Avis du BRGM sur le modèle hydrogéologique maillé Oise-Aronde

BRGM/RP-60223-FR

Étude réalisée pour le compte
de la Chambre d'Agriculture de l'Oise

La Chambre d'Agriculture de l'Oise, partie prenante de la Commission Locale de l'Eau du SAGE Oise-Aronde, a souhaité faire valider par le BRGM la méthodologie employée ainsi que les hypothèses retenues pour l'élaboration du modèle.

Figure 1 : Maillage du modèle développé par Hydratec
(cf. figure 23 page 25 du rapport de phase 2)

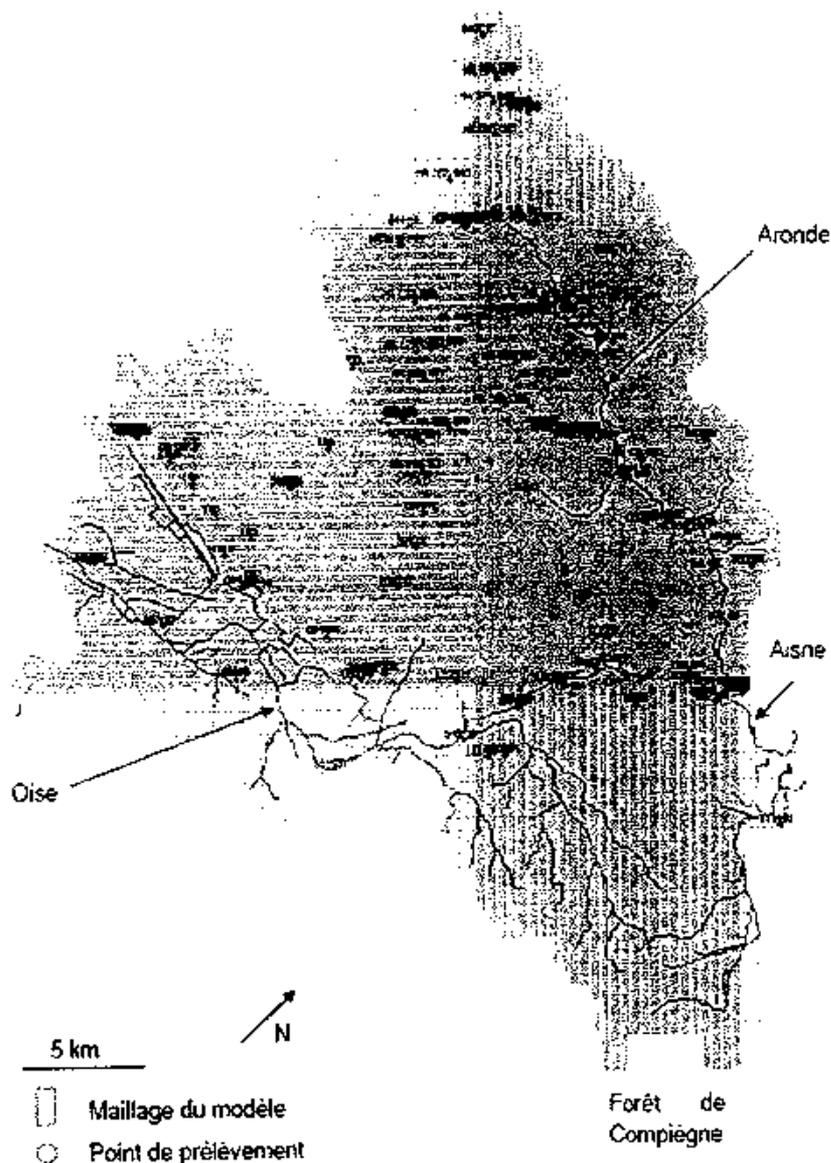
L'extension du modèle et son maillage sont rappelés en Figure 1. Celle-ci montre que l'Aronde et, dans une moindre mesure, les marais de Sacy (situés au Sud-Ouest dans la Figure 1) sont représentés par les mailles les plus petites du modèle. Ceci assure une meilleure précision des résultats dans ces secteurs, sous réserve d'un bon calage.

Figure 2 : Recherche de corrélation entre l'altitude de la station pluviométrique et le cumul annuel de la pluviométrie

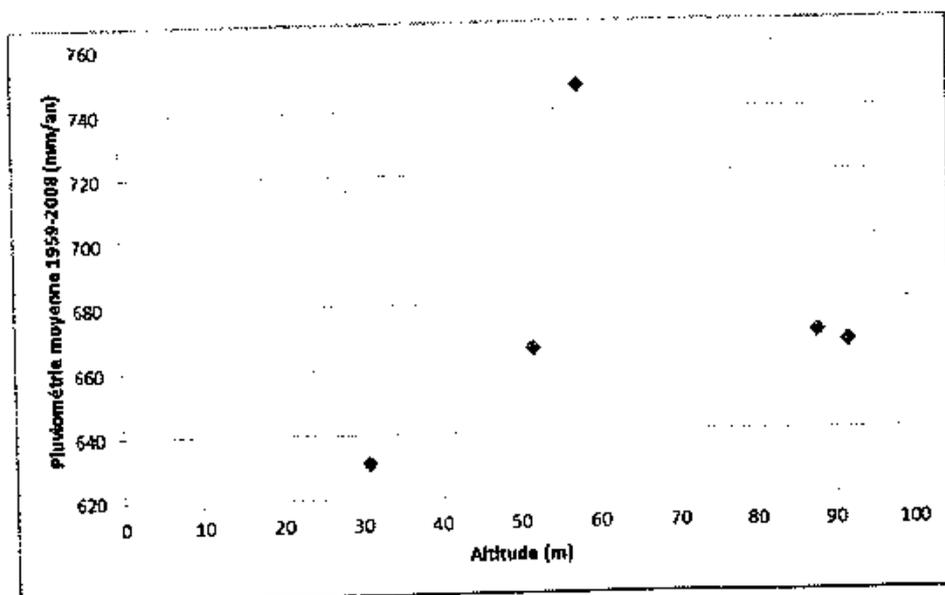
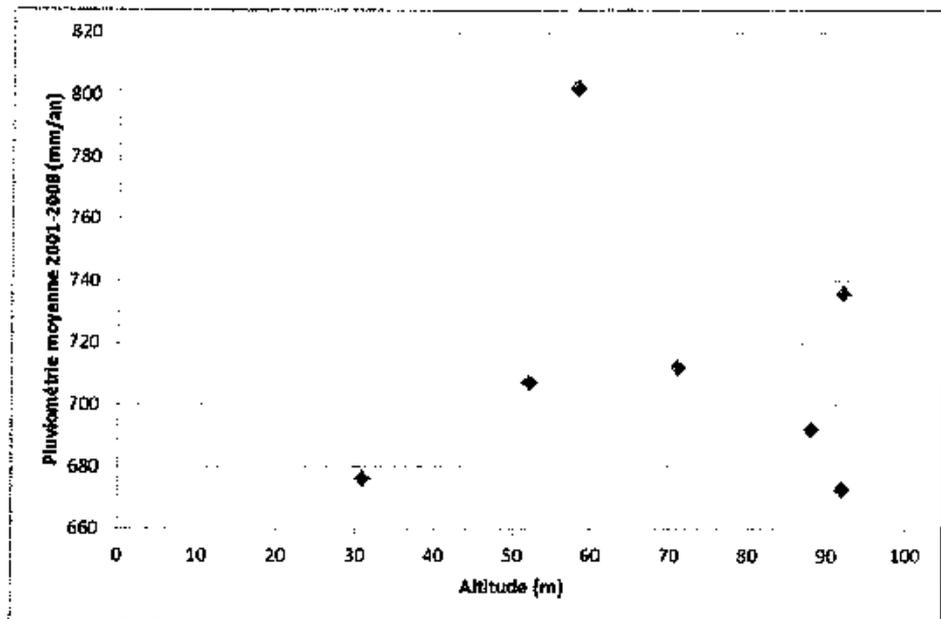
La dissymétrie de la pluviométrie entre les deux rives de l'Oise est confirmée par une recherche de corrélation entre les cumuls annuels et l'altitude des stations pluviométriques (sur la base des données figurant en annexe 3 et dans le tableau 1) : cette corrélation n'est pas bonne (cf. Figure 2), ce qui montre bien que si la pluviométrie dépend du relief, d'autres facteurs entrent également en jeu. Le point situé en haut des graphiques correspond aux pluies de Fresnoy-la-rivière : cette station située à l'Est de l'Oise reçoit un cumul de pluies bien supérieur (10 à 15%) aux cumuls observés à altitude équivalente à l'ouest de l'Oise. Le choix de distinguer les reliefs du Nord-Ouest de ceux du Sud-Est paraît donc légitime.

La sélection des chroniques de pluviométrie aurait néanmoins mérité de se faire suite à une analyse critique des chroniques disponibles. A quel pas de temps les données ont-elles été acquises ? Existe-t-il des lacunes dans les séries sur la période retenue pour la simulation ? Les chroniques de pluie sont-elles corrélées entre elles ? Existe-t-il des tendances identifiables sur ces séries pluviométriques ?

Figure 3 : Représentation du fonctionnement du bassin versant de l'Aronde dans le module HYDRA-BV (cf. rapport de phase 2, page 17)

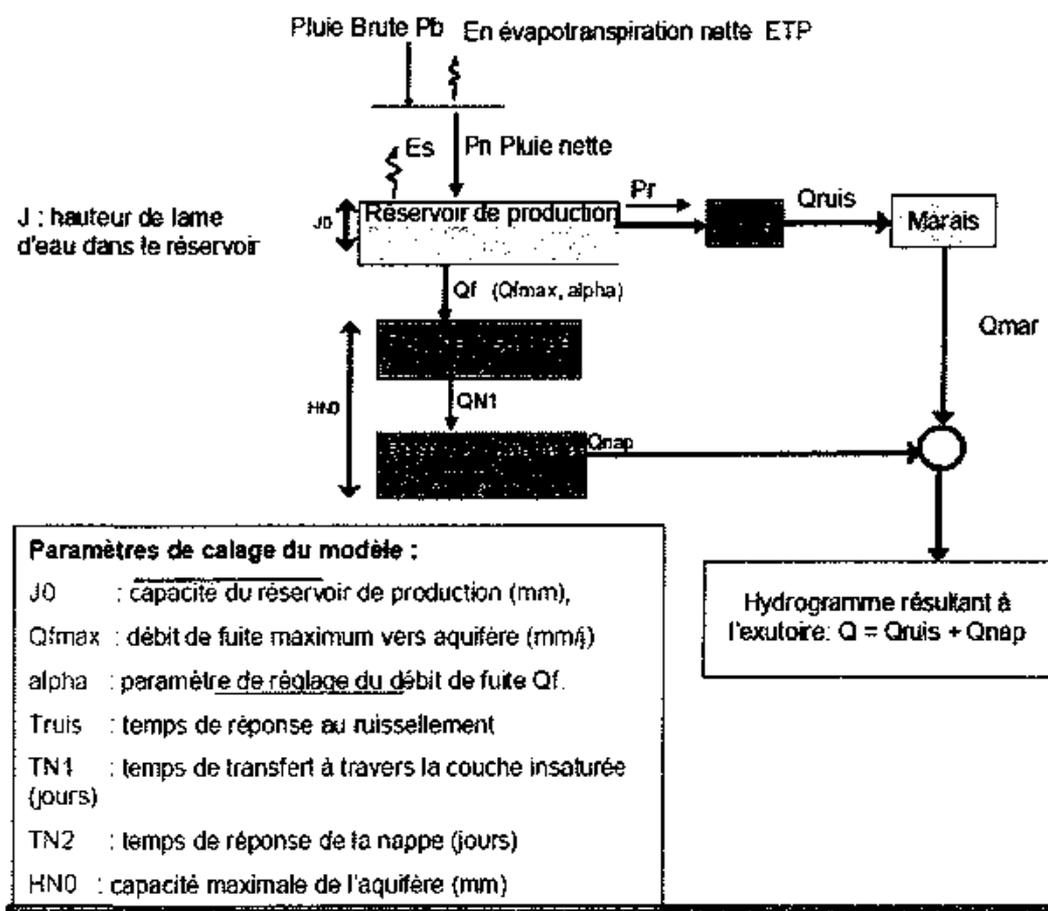
On note néanmoins l'intégration d'un réservoir spécifique aux marais, non pris en compte habituellement. Il conduit à considérer qu'une part importante de la pluie efficace contribue au ruissellement, ce qui semble étonnant en domaine crayeux (bassin versant de l'Aronde).

L'affirmation relative à la fiabilité des volumes serait à préciser, notamment au regard de l'absence de prise en compte des prélèvements dans le modèle. En effet, la lame d'eau écoulée à Clairoix est de l'ordre de 40 Mm³/an tandis que les prélèvements en eaux souterraines sont de l'ordre de 5.17 Mm³/an en moyenne dans le bassin de l'Aronde, c'est-à-dire qu'ils représentent près de 13% de la lame d'eau écoulée (cf. page 31 du rapport de phase 1), ce qui n'est pas négligeable. Le rapport fait par ailleurs état de deux prélèvements en eau de surface mais sans préciser les volumes concernés.
